# Planungs- und Gestaltungsbeirat der Hansestadt Rostock

25. Sitzung – 27./28.09.2018

## Protokoll

Abb.2: Ansicht Fischerbruch; Quelle: RGS

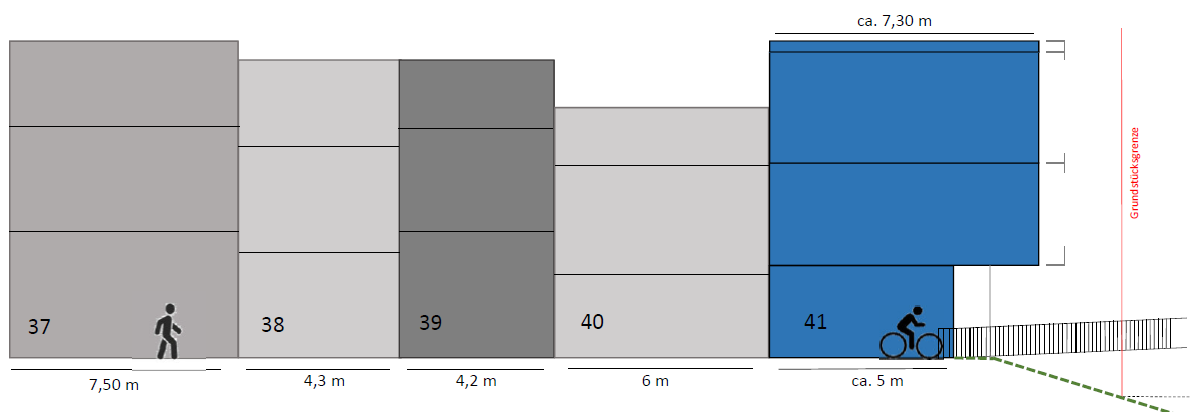
Herr Petersen bestätigt, dass es nicht einfach ist hier alle Vorgaben zu berücksichtigen und bezeichnet die Aufgabe als knifflig. Dennoch scheint es dem Beirat auch wichtig zu sein einen Schlussstein für das Petriertel an dieser Stelle zu formulieren. Herr Petersen erklärt, dass der Lageplan eigentlich schon gut zeigt, dass sich an der Grünen Linie zu orientieren ist. Er fragt, was unter der Auskragung an der Böschung passiert. „Darunter wird nichts wachsen! Darf man den Bereich überhaupt überbauen?“ Herr Schinke antwortet, dass diese Frage auch in der Bauvoranfrage gestellt worden ist, die Antwort bleibt noch abzuwarten. Er erklärt, dass die Variante lediglich im vorderen Grundstücksbereich einen Teil der Böschung überbaut, der ganze hintere Grundstücksbereich dafür aber freigehalten werden soll. Er denkt, dass dies mit dem Naturschutz vereinbar ist.

Herr Petersen erläutert, dass sich durch die Bebauung die Grundstückssituation des Nachbarn nicht verbessern wird, sondern das Gegenteil der Fall ist. Die geplante Keglade wird das Nachbargrundstück verschatten. Er erklärt, dass die Bebauung wirklich als Schlussstein betrachtet werden sollte und deshalb vielleicht sogar höher ausgeführt werden kann. An dieser Stelle ist ein besonderer Baukörper vorstellbar. Man könnte ihn etwas breiter als die fünf Meter der vorderen Grundstücksgrenze, aber schmäler als die 7,30 Meter der vorgesehenen Auskragung ausführen. So würde nur ein ganz geringer Teil der Böschung überbaut werden. Dafür könnte der Baukörper aber höher, mit vier Geschossen, aber ohne Keglade ausgeführt werden. Der Vorsitzende ermutigt zu einem starken Haus. „Es muss 3 tolle Fassaden haben! Es gibt hier keine Rückseite!“ Er rät dazu lieber im Westen ein kleines bisschen über die Böschung zu bauen und dafür auf die Keglade zu verzichten, um für alle eine bessere Sonnensituation zu erzielen.

Frau Osterwold erläutert, dass die Fläche im EG sowieso nur für das Parken nutzbar ist. Die Keglade im EG wäre deshalb kaum nutzbar.

Durch den Vorschlag des Beirats stände im Obergeschoss mehr Fläche zur Verfügung, der Entwurf wäre kompakter und kompensierter.

Herr Petersen beschreibt die zweite Variante mit der größeren Auskragung als zu „laut“. Frau Hutter gibt ihm Recht und erklärt, dass darunter auch nichts wachsen würde. Sie fragt, wie viele Stellplätze im Erdgeschoss untergebracht werden sollen. Herr Schinke erklärt, dass zwei Autos hintereinander parken sollen. Herr Petersen empfiehlt dies zu hinterfragen.

Der Planungs- und Gestaltungsbeirat hebt abschließend den Gewinn hervor, wenn der Brandgiebel durch ein neues Gebäude verschwinden würde. Die Beiratsmitglieder empfehlen einen Architekturwettbewerb für das Vorhaben, denn es handelt sich um eine knifflige Aufgabe die viel Geschick und Fingerspitzengefühl erfordert.

1. Eine starke Überbauung der Böschung im 1. OG des geschützten Fischergrabens sollte unbedingt vermieden werden.
2. Das Gebäude Fischbruch 41 muss als kräftiger Endpunkt mit eigener Typologie entwickelt werden. Eine Fortsetzung des Typus „Vorderhaus mit Kendladen“ entspricht nicht der besonderen Lage im Stadtraum.
3. Statt der geplanten 3-Geschossigkeit mit Kendladen, sollte ein 4-geschossiges Haus ohne gartenseitigen Anbau angestrebt werden. Eine Vergrößerung der Hausbreite um 1-2 m muss geprüft werden, damit ein kräftiges Abschlusshaus entstehen kann.
4. Im Zuge der Grundstücksvergabe sollte eine Qualitätssicherung durch einen Wettbewerb, Mehrfachbeauftragung, konkurrierende Entwürfe erfolgen. Der Planungs- und Gestaltungsbeirat ist hierfür ein geeignetes Beurteilungsgremium.
